**Réponses du Transporteur
à la demande de renseignements numéro 1
de la Régie de l'énergie
(la « Régie »)**

**DEMANDE DE RENSEIGNEMENTS N^o 1 DE LA RÉGIE DE L'ÉNERGIE (LA RÉGIE) À
HYDRO-QUÉBEC DANS SES ACTIVITÉS DE TRANSPORT D'ÉLECTRICITÉ (LE TRANSPORTEUR)
RELATIVE AU RAPPORT ANNUEL 2018 DU TRANSPORTEUR**

Figure R5.1
Contournements temporaires des circuits 1414-1415
pour maintenir l'alimentation des postes Groulx et Sainte-Anne-des-Plaines
durant les travaux sur la ligne 7046

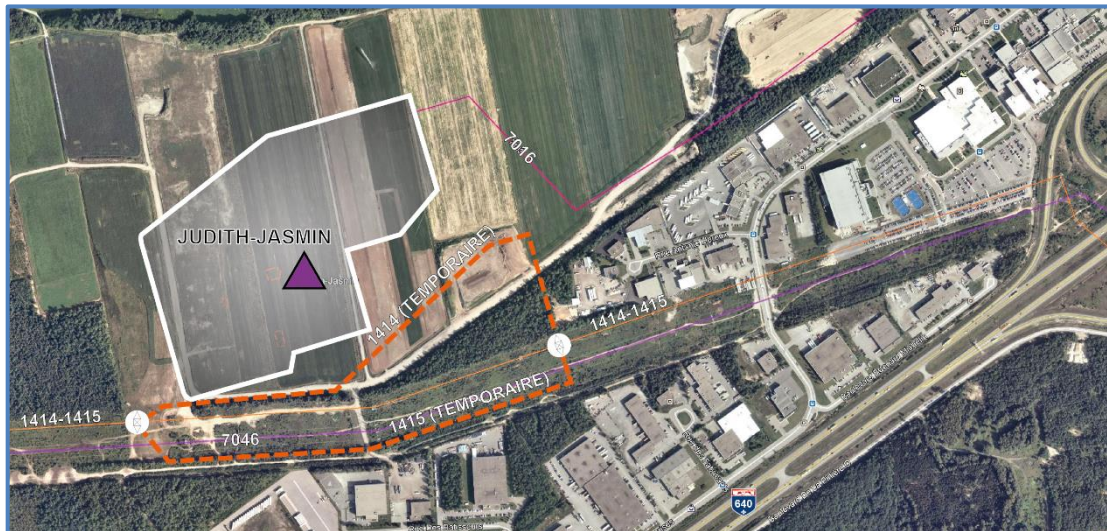
5.1 En lien avec la référence (iii), veuillez confirmer que le circuit 1413 fait partie des installations sur lesquelles des travaux doivent être effectués dans le cadre du projet de poste Judith-Jasmin et expliquer la nature de ces travaux en relation avec le projet de poste Judith-Jasmin.

1 **Le Transporteur confirme que la portion du circuit 1413 devant le poste**
2 **Judith-Jasmin est en fait la portion de la ligne à 120 kV (1414-1415),**
3 **sur laquelle des travaux ont été effectués dans le cadre du projet du poste**
4 **Judith-Jasmin. C'est à la suite de la reconstruction de la ligne biterne à 120 kV**
5 **que les circuits 1414-1415 ont été rebranchés en parallèle, afin de ne former**
6 **qu'un seul circuit. Ce circuit a été renommé 1413 au moment où il a été**
7 **raccordé à la ligne 1413 (voir la réponse à la question 5.2 pour plus de détails).**

8 **Les travaux du Transporteur pour intégrer le poste Judith-Jasmin au réseau**
9 **de transport prévoyaient le sectionnement de la ligne 7046 Chénier-Duvernay**
10 **en deux lignes distinctes⁷, soit les lignes 7046 Chénier – Judith-Jasmin**
11 **et 7108 Judith-Jasmin – Duvernay. Afin d'être en mesure de réaliser ces**
12 **travaux, le tronçon de la ligne à 120 kV (1414-1415) existante situé devant le**
13 **poste et allant vers l'est a dû être démantelé car il nuisait à la conduite des**
14 **travaux. Pour maintenir, durant les travaux, l'alimentation à 120 kV des postes**
15 **Groulx et de Sainte-Anne-des-Plaines à partir du poste source de Duvernay,**
16 **des contournements temporaires de ces deux circuits ont été construits**
17 **(voir figure ci-dessous).**

Figure R5.3
Emplacement des pylônes nécessaires à la remise en état de la ligne existante

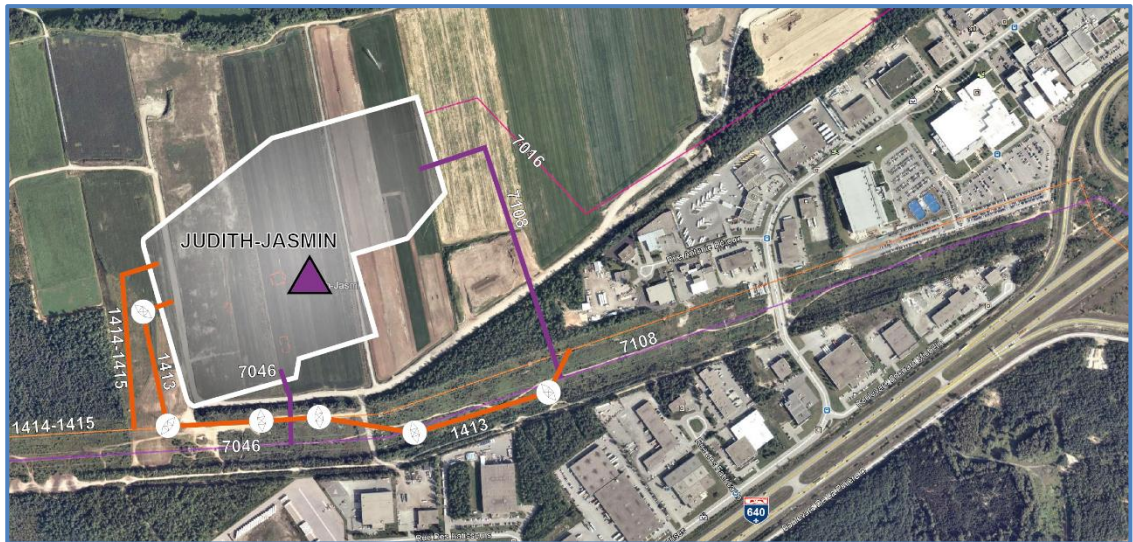
5.3 À partir de la figure 1 de la référence (iii), veuillez indiquer précisément à quel endroit, sur le circuit 1413, se situent les pylônes à ajouter.

8 La figure ci-dessous présente l'emplacement des six nouvelles structures
9 (pylônes) permettant de remettre en état la ligne biterne (ligne 1414-1415
10 renommée 1413).

Figure R5.4
Dérivation entre la ligne 1413 allant au poste Mascouche
et les circuits 1414-1415 provenant de Judith-Jasmin et renommés 1413

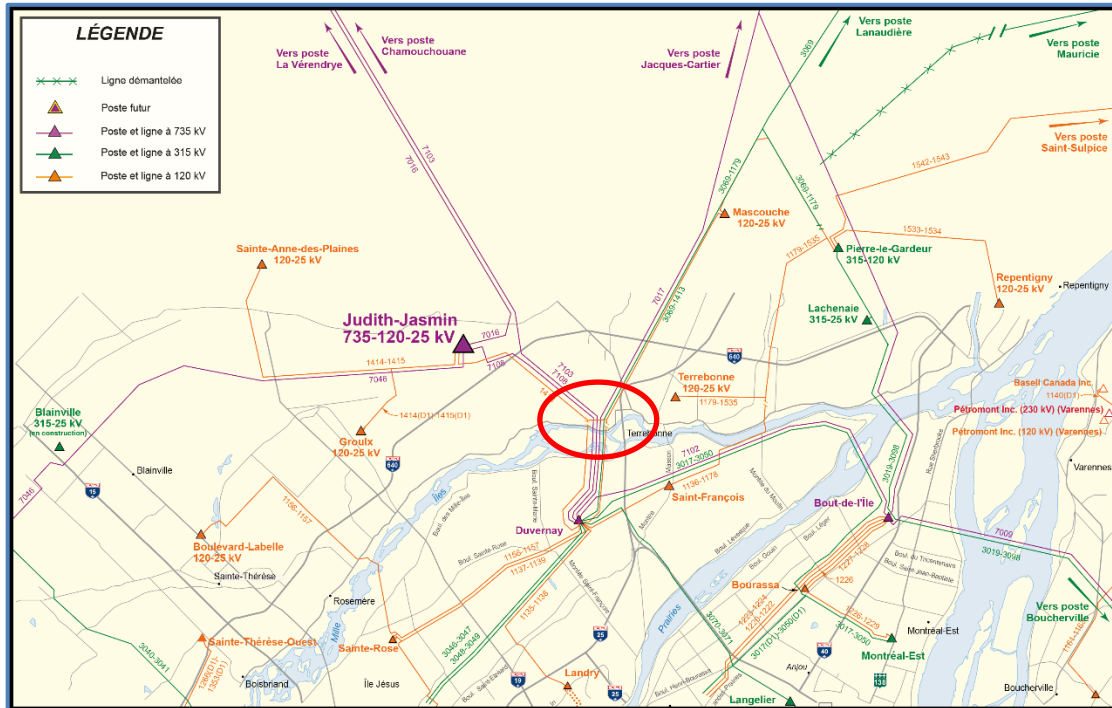
5.4 En fonction des réponses aux questions précédentes, veuillez justifier que les travaux au circuit 1413 sont pertinents au projet du poste Judith-Jasmin et ne représentent pas une phase additionnelle du projet, une modification à un autre projet ou un projet indépendant.

- 10 **Pour ce faire, une dérivation (voir figure ci-dessous) a été réalisée au coût de**
- 11 **3,1 M\$ dans le cadre d'un autre projet intitulé « Transfert de l'alimentation à**

- 12 **120 kV du poste de Mascouche sur le poste source de Judith-Jasmin ». C'est à**
- 13 **la suite du raccordement par dérivation que cette portion du circuit 1414-1415**

- 14 **a été renommée 1413. Cette dérivation ne constitue donc pas une phase**
- 15 **additionnelle, mais plutôt un autre projet.**
